FSN78100490

URGENT – Notification de sécurité produit Notice corrective de matériel médical

Ingenia Elition S, Ingenia Elition X

Déplacement involontaire de la table après appui sur le bouton d'arrêt

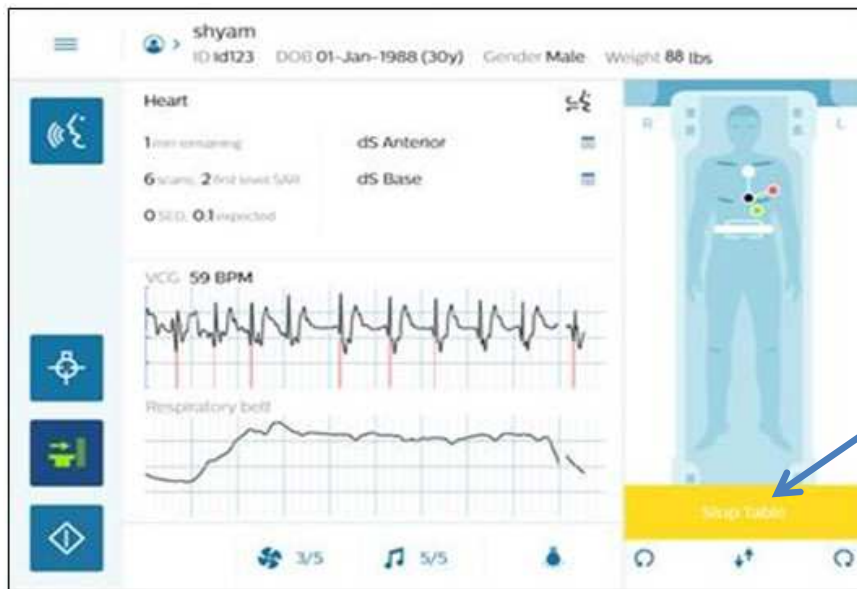
Philips a récemment pris connaissance d'une situation dangereuse susceptible de survenir sur les systèmes concernés lors de l'utilisation du bouton logiciel d'arrêt de la table (bouton jaune dans le coin inférieur droit, signalé ci-dessous par une flèche). Lors d'un mouvement automatique du plan d'examen, le fait de presser et de maintenir le bouton d'arrêt de la table peut conduire à un redémarrage inattendu du mouvement de la table.

Le problème ne survient pas lors de l'utilisation du bouton d'arrêt d'urgence de la table ou du commutateur à bascule.

Seule une combinaison des facteurs suivants peut entraîner un mouvement inattendu de la table:

1. L'utilisateur presse et maintient le bouton TTS du VitalScreen pour lancer le mouvement automatique du plan d'examen (sans utiliser le commutateur à bascule) et le patient est déplacé à l'intérieur du tunnel
2. Le patient est (partiellement) sorti du tunnel (par exemple, pour inspecter le patient ou administrer le produit de contraste)
3. Pour sortir le patient du tunnel, le fait de presser à nouveau le bouton TTS de VitalScreen permet de lancer le deuxième mouvement automatique de la table d'examen
4. L'utilisateur veut arrêter le mouvement de la table
5. L'utilisateur appuie sur le bouton d'arrêt de la table dans pour arrêter le mouvement de la table

RISQUES LIÉS AU PROBLÈME	Le patient peut se retrouver coincé entre le plan d'examen et le capot du système.
IDENTIFICATION DES SYSTÈMES CONCERNÉS	Systèmes IRM Ingenia Elition S (781357) et Ingenia Elition X (781358), avec logiciel version 5.5.0.0.
ACTION À METTRE EN ŒUVRE PAR LE CLIENT / UTILISATEUR	<p>L'utilisateur doit suivre les indications figurant dans le Manuel d'utilisation pour s'assurer qu'aucune partie du corps du patient (y compris les cheveux, les vêtements), ni aucun câble ou aucune tubulure de perfusion ne se retrouve coincé dans le système. De plus, le VitalScreen affiche des consignes de positionnement concernant les repose-bras et les coussins.</p> <p>L'utilisateur doit éviter d'utiliser le bouton jaune d'arrêt de la table sur le VitalScreen. L'utilisateur doit systématiquement opter pour le commutateur à bascule ou le bouton d'arrêt d'urgence de la table lorsqu'il faut stopper le mouvement de la table.</p>

ACTIONS MENÉES PAR PHILIPS HEALTHCARE	Par l'intermédiaire de l'action corrective 78100490, le Service Pack 1 de la version 5.5.0 sera déployé sur les systèmes concernés. Ce Service Pack prévoit la suppression du bouton logiciel d'arrêt de la table sur le VitalScreen. Les autres éléments mentionnés dans la description du problème seront mis en œuvre.
INFORMATIONS COMPLÉMENTAIRES ET ASSISTANCE TECHNIQUE	<p>Pour toute information complémentaire ou demande d'assistance concernant ce problème, veuillez contacter votre représentant Philips:</p> <p>0800 80 3001</p>
